協力工場 不良品連絡書

仕様番号 PMMR8640-11

品名 Lタイプナブタン

PMMR8631/PMMR8640金めっきエリア 改善について

1. 改善内容 PMMR8631- * *

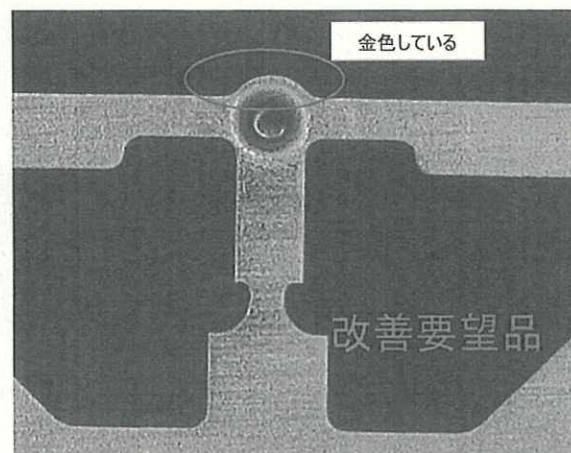
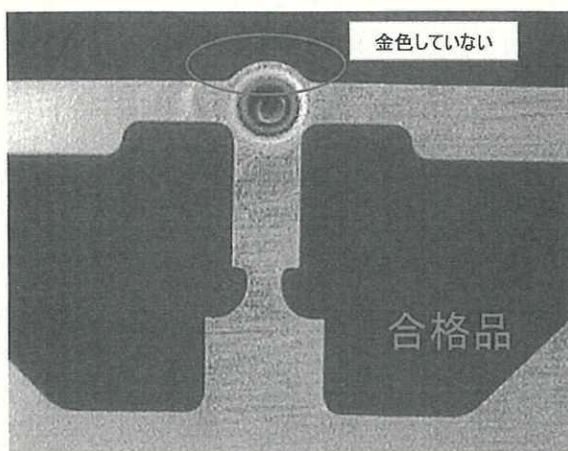
◇PMMR8631- * *にて絞り部裏側上部にAuが漏れており成型機のイメージチェッカーで誤判定する為改善が必要。
◇当社キープサンプルを確認すると下記のサンプルが確認されました。

2. 変動要因調査

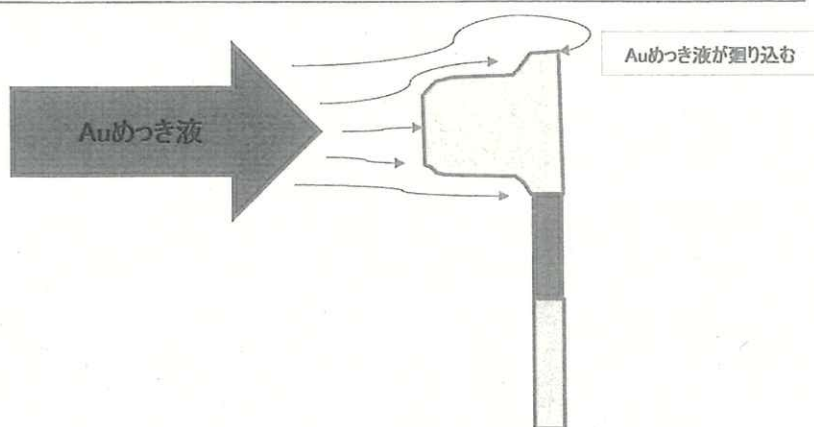
■ 直近、1週間で加工した製品につきまして、Au漏れの発生についてサンプル及び加工履歴の調査を行いました。

■ Au漏れが発生する変動要因は確認されませんでした。

■ 現状では変動する要因は不明です。

■ 変動要因については、引き続き調査して参ります。

3. 推測要因

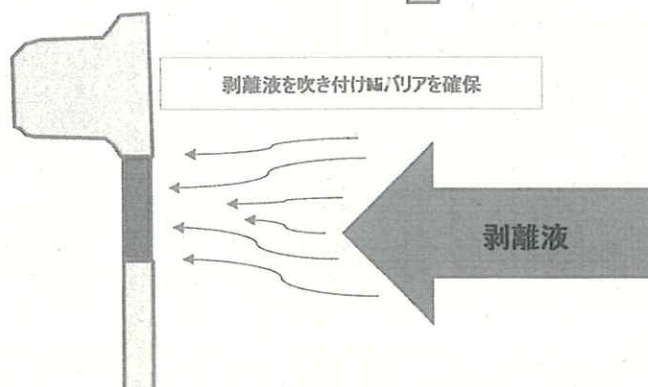
絞り部にAuめっきする際めっき液が裏に廻り込みAu漏れが発生する。

Auめっき後に剥離液を吹き付けNiバリアを確保しているが絞り部上部まで液が当たらない為、Au漏れがそのまま残ってしまいます。

5. 改善内容 PMMR8640- * *

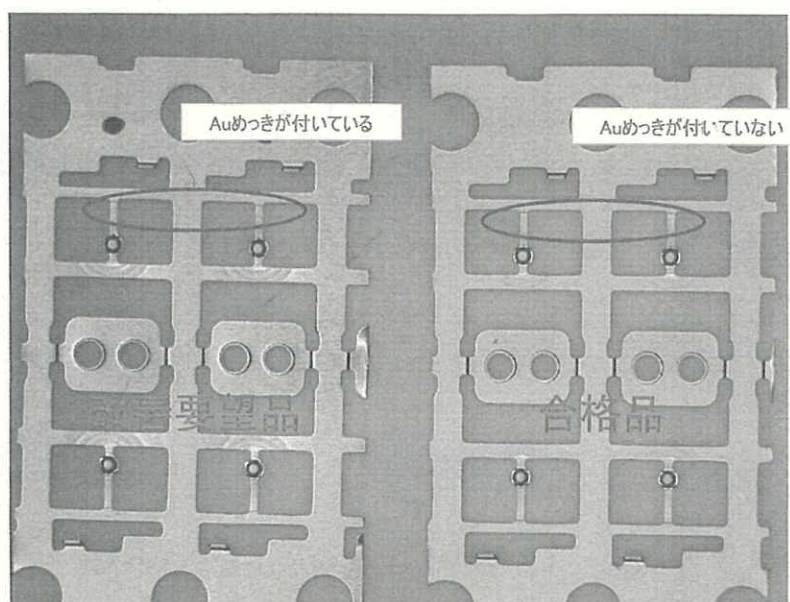
◇鯖江村田様の受け入れ検査にて製品部にAuめっきが付いているのが発見されました。

◇当社キープサンプルを確認すると下記と同様のサンプルが確認されました。

7. 推測要因

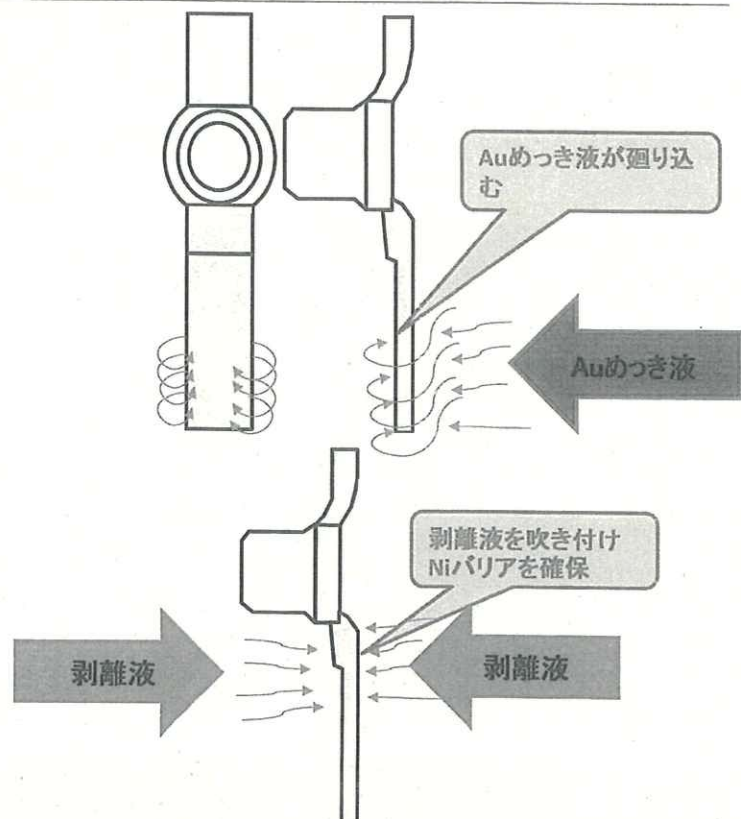
リード部へAuめっきを付ける際、破断面にもAuめっきが必要なためめっき液が廻り込んでしまいAuめっきが付いてしまいます。

Auめっき後に剥離液を吹き付けNiバリアを確保しているリード面まで液が当たらない為、Auめっきがそのまま残ってしまいます。

◇PMMR8631-**のように剥離液の当たる範囲を広くするとリード部の破断面の確保が出来なくなり、現状のエリアへの被害が予測されます。

現在、他の方法を検討している為、改善につきましては12月4日までお時間を頂きたいお願い申し上げます。
